# Dörpfeldstraße

Straßenbahnstreckenerneuerung Dörpfeldstraße  
Zweigleisiger Ausbau von Adlergestell bis Wassermannstraße  
und barrierefreier Ausbau Haltestellen  
„Marktplatz Adlershof“ und „Wassermannstraße“

## Variantenuntersuchung Haltestellenanordnung

**Marktplatz Adlershof m. Florian-Geyer-Str.**

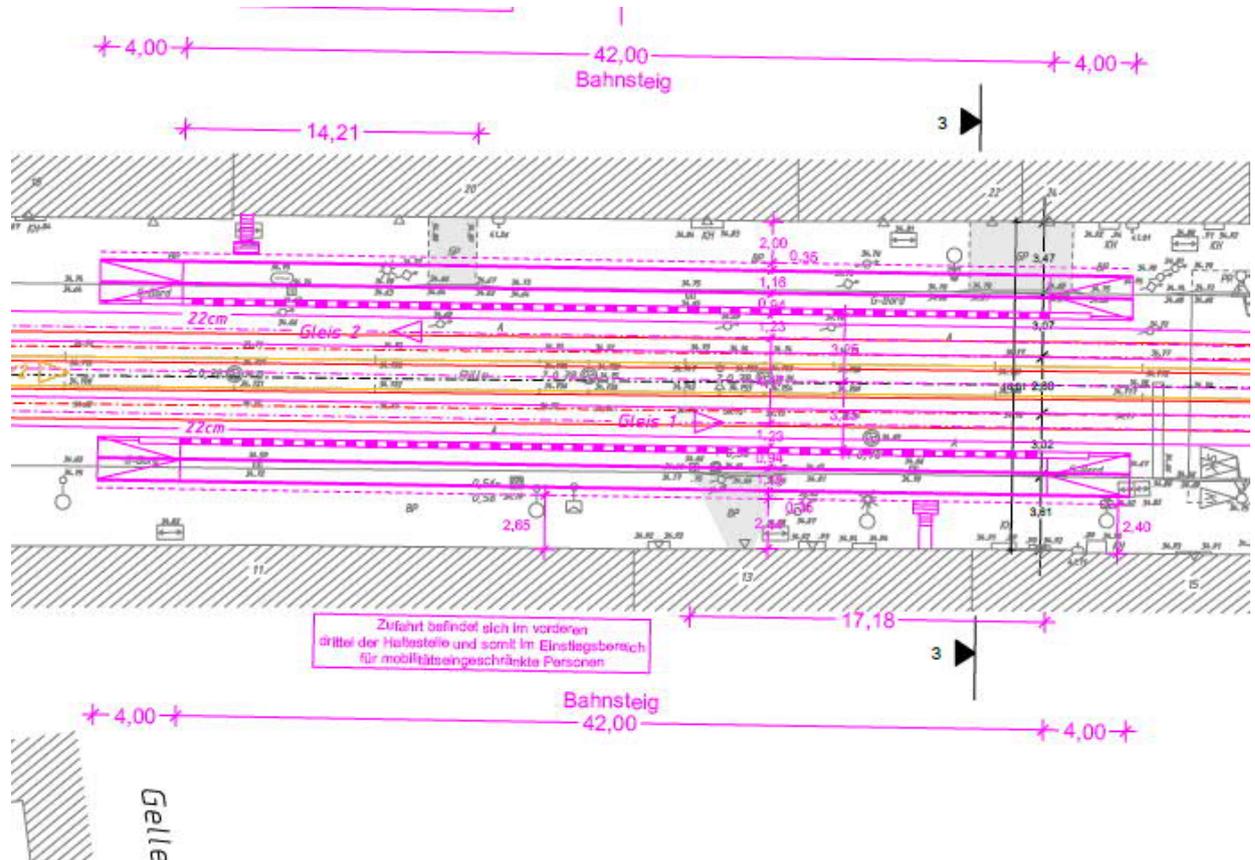
Anmerkung Stadtplanung T-K zur Argumentation bzgl. der Abstände der Haltestelle bei Einrichtung der Haltestelle Fl.-Geyer-Straße: Haltestellen mit 250m Abstand oder sogar weniger sind im BVG-Tram-Netz gegeben und daher kein Ausschlußkriterium für den Betrieb, siehe, z.B. Wisbyerstraße Ecke Prenzlauer Richtung Schönhauser ca. 250m, Marienburger Str. Richtung Alex-Knaackstr. ca. 200m etc.

**Anmerkung BVG:** Diese Variante kann aufgrund der verbleibenden ungenügenden restlichen Gehwegbreiten nicht umgesetzt werden und wird somit nicht weiter betrachtet. Diese Variante wurde lediglich aufgetragen, um darzustellen, dass die verbleibende Gehwegbreite unzureichend ist.
